福島第二原子力発電所 原子炉施設保安規定変更認可申請について (審査会合における指摘事項の回答)

令和 3 年 2 月
東京電力ホールディングス株式会社

令和3年1月26日の審査会合における指摘事項の回答

審査会合における指摘事項の回答（No. 2）

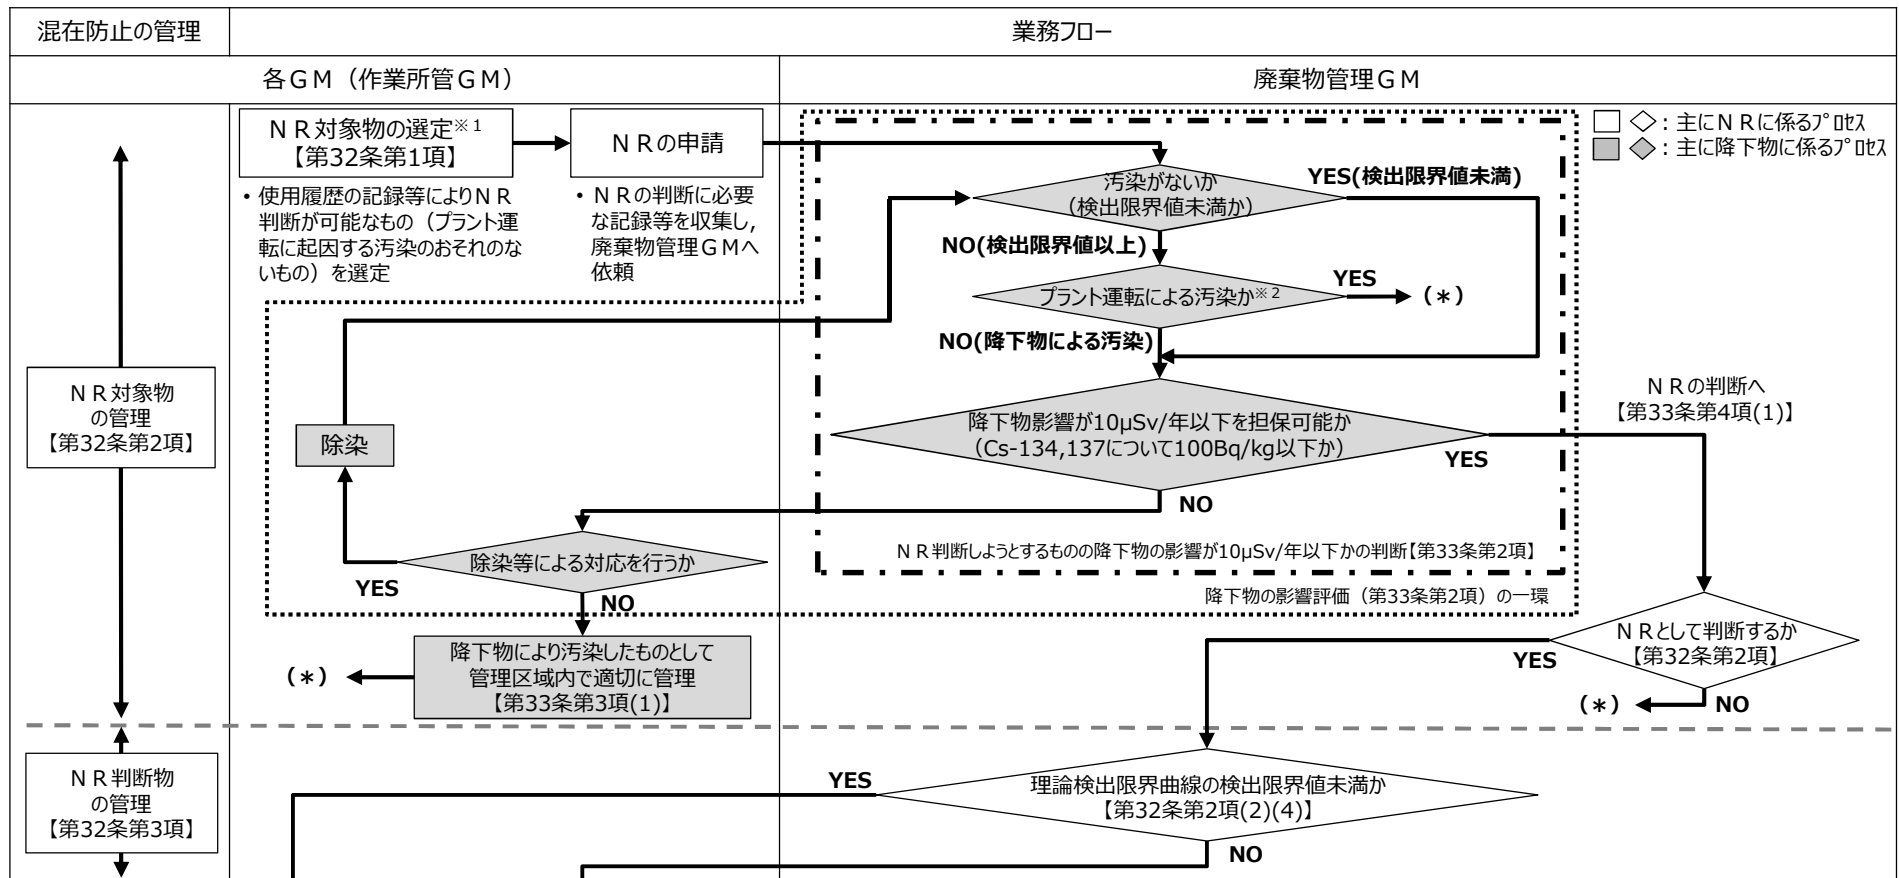
指摘事項

第7条（廃止措置保安運営委員会）の審議事項について、具体的な内容を説明すること。

- 第2項に定める廃止措置保安運営委員会の具体的な審議事項については、以下のとおり。
- 保安規定の記載については現行保安規定の記載を踏襲しており、以下のような具体的な審議事項については、社内規程において明確化する。
 - （1）保安管理体制に関する事項
原子炉施設の保安に関する組織、職務分掌の変更／原子炉施設の保安に関する事項を審議する委員会等の設置・廃止／廃止措置主任者の選任・職務に関する重要事項の変更
 - （2）廃止措置管理に関する事項
保安規定第14条に定めるマニュアルの制定・改定・廃止の方針／関連マニュアルの制定・改定・廃止の方針／原子炉施設の廃止措置の変更、新採用／保安規定に定める施設運用上の基準に影響を及ぼす事項／廃止措置工事に係る工事計画に関する事項
 - （3）燃料管理に関する事項
関連マニュアルの制定・改定・廃止の方針／使用済燃料輸送容器の仕様変更／破損燃料に関する特別措置
 - （4）放射性廃棄物管理に関する事項
関連マニュアルの制定・改定・廃止の方針
 - （5）放射線管理に関する事項
関連マニュアルの制定・改定・廃止の方針
 - （6）施設管理に関する事項
関連マニュアルの制定・改定・廃止の方針
 - （7）原子炉施設の改造に関する事項
 - （8）事故・故障の水平展開の実施状況に関する事項
